Mission régionale d'autorité environnementale

**Avis de la Mission régionale d'autorité environnementale
de la Nouvelle-Aquitaine
sur le renouvellement d'autorisation avec extension d'une carrière
d'argiles d'environ 38 hectares sur la commune de Viennay (79)**

n°MRAe 2020APNA98

dossier P-2020-n°10055

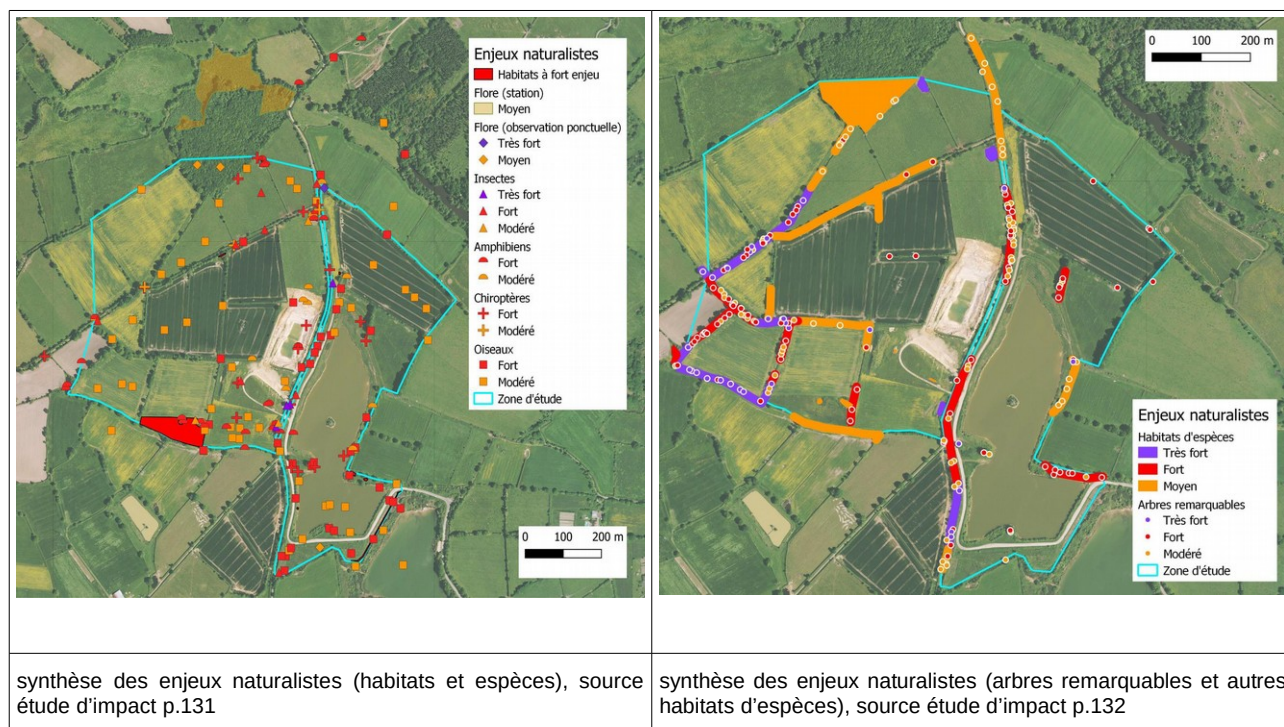
Dans un premier temps, sur la base du critère botanique, quatre habitats décrits comme remarquables complétés de saulaies plantées sont considérés comme des zones humides (voir carte ci-dessous). En conséquence ces zones ont été évitées par le projet (voir mesure ME1.1).

Pour continuer sa recherche de zones humides, le porteur de projet s'est appuyé sur des sondages pédologiques réalisés les 11 et 13 septembre 2017, année particulièrement sèche, et en grande partie sur des parcelles cultivées et labourées dont le sol est fortement remanié sur les 25 premiers centimètres, ce dont il aurait fallu tenir compte dans l'analyse. Suite à ce défaut méthodologique, une analyse contradictoire avec la Direction Départementale des territoires des Deux-Sèvres a été réalisée le 28 mai 2020 sur 3 sondages pédologiques litigieux, qui a donné lieu à la réalisation de 21 nouveaux sondages en juin 2020 autour de deux de ces points litigieux. Ces derniers sondages ont abouti à la reconnaissance d'une zone humide d'environ 10 120 m² qui ne sera évitée que sur 4 540 m². Cet évitement n'est que partiel et entre en contradiction avec la définition de la mesure d'évitement E1.1 présentée par le pétitionnaire.

Le porteur de projet ne donne aucun argument et ne fournit aucune analyse d'alternatives pour justifier du non évitement total des zones humides.

La MRAe recommande que le maître d'ouvrage examine des alternatives d'exploitation permettant un évitement plus complet des zones humides du site.

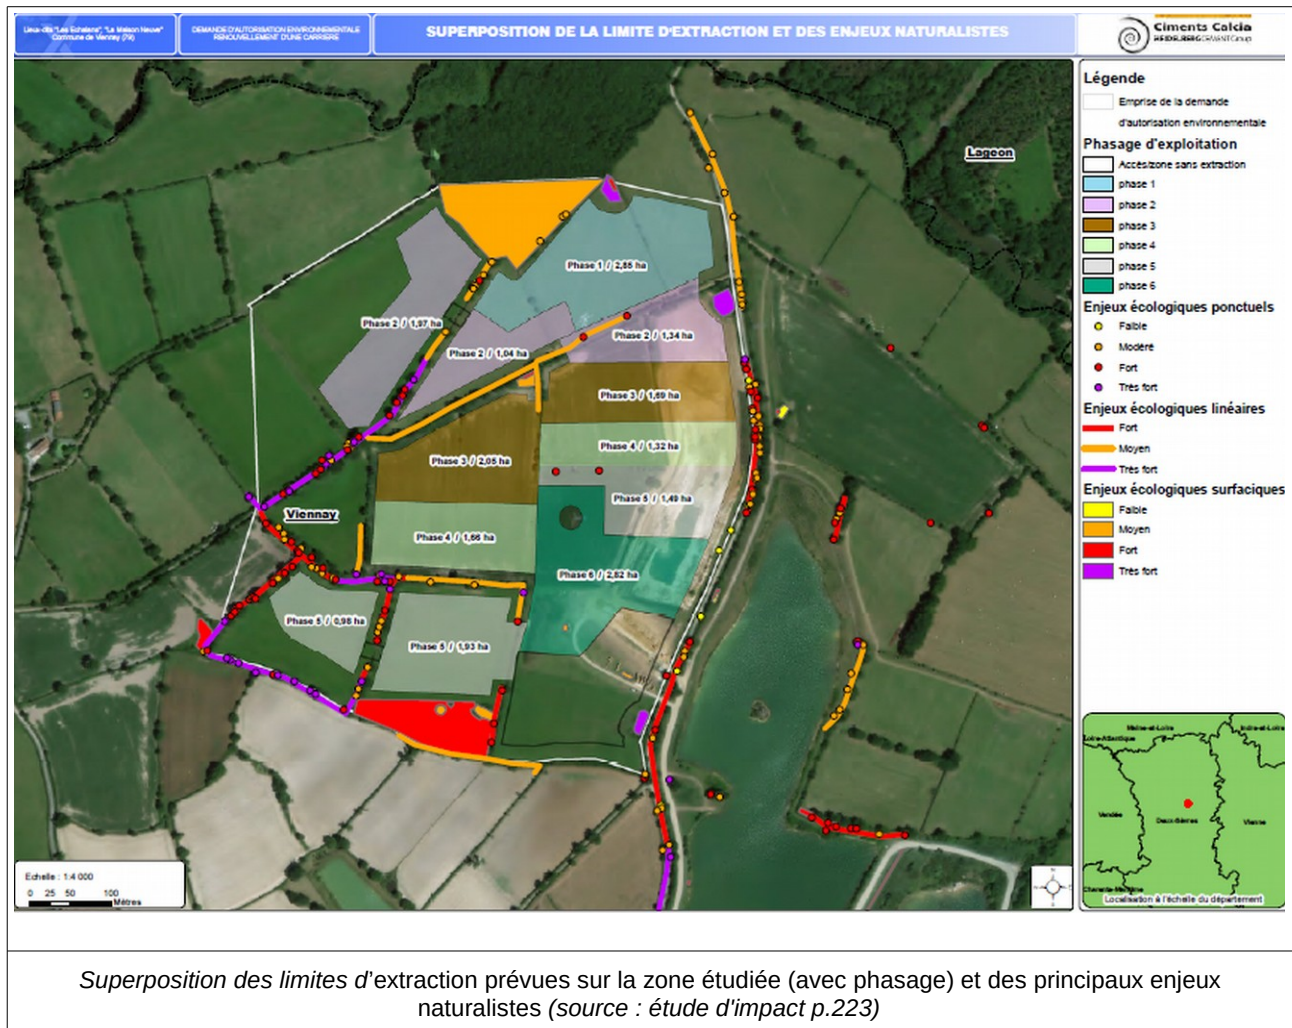
Concernant les habitats, les mares, les ruisseaux, les prairies à jonc acutiflore et une saulaie arbustive constituent des enjeux forts sur le site. On peut aussi noter la présence de corridors écologiques à fort enjeu (voir cartographie page 129 de l'étude d'impact). Ainsi, par l'intermédiaire des haies qui jalonnent la zone d'étude et constituent une niche écologique, les différentes parcelles sont plus ou moins directement reliées au boisement et à la vallée du Cébron. C'est notamment le cas des mares, dont la majorité jouxtent les haies.

- E1.2 : évitement géographique des enjeux écologiques du site, les limites d'extraction ont été définies en fonction du gisement et des principaux enjeux naturalistes identifiés sur le site (voir cartographie en page 7 de cet avis) ;
- E1.3 : évitement temporel par la prise en compte du cycle biologique des espèces ;
- R2.11 : précautions visant les chiroptères lors des coupes d'arbres.
